ZDP.241.AZ.29.1.2024

nr postępowania **ZDP.241.AZ.29.2024**

nazwa zadania: „Przebudowa dróg powiatowych nr 3319D i 3323D na terenie gminy Nowa Ruda”

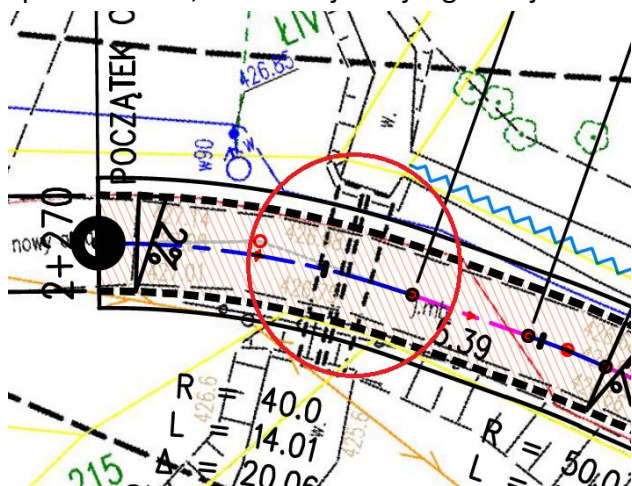
Zadanie 1 - Wykonawca zwraca się z prośbą o potwierdzenie, że istniejący przepust w km 2+280 nie podlega przebudowie, ani żadnej innej ingerencji ze strony Wykonawcy.

Przepust w km 2+280 nie podlega przebudowie w ramach powyższego zadania.
